CONCEPTO TÉCNICO No. CT – 5142

Localidad	5 – Usme
UPZ	57 – Gran Yomasa
Sector Catastral	Barranquillita
Barrio	Santa Martha
Dirección	Carrera 1B Este No. 68D-22 Sur (Nueva Nomenclatura)
CHIP	AAA0023YTRU
Manzana Catastral	25
Predio Catastral	01
Fecha de Visita	Enero 14 de 2008
Área aprox. (m²)	90
Solicitante	Curaduría Urbana No. 5
Tipo de Amenaza	Remoción en Masa

Fotografías No. 1 y 2. Predio y sector donde se busca adelantar el proyecto ubicado en la Carrera 1B Este No. 68D-22 Sur.

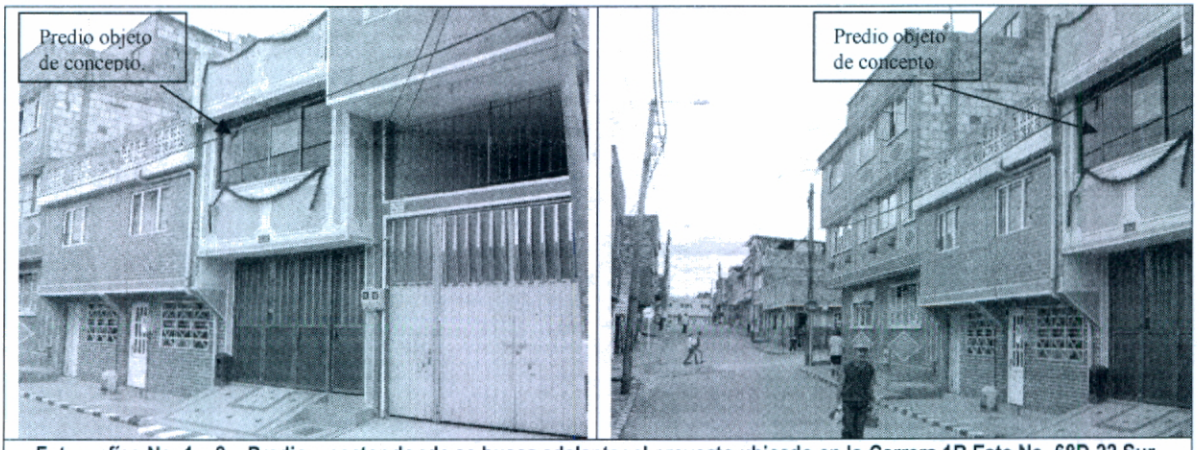
En el predio objeto del presente concepto técnico, se encuentra construida una (1) edificación de dos (2) pisos de altura en mampostería, la cual en el momento de la visita no evidencia daños que permitan inferir la presencia de procesos de inestabilidad activos dentro del área del proyecto (Fotografías No. 1 y 2).
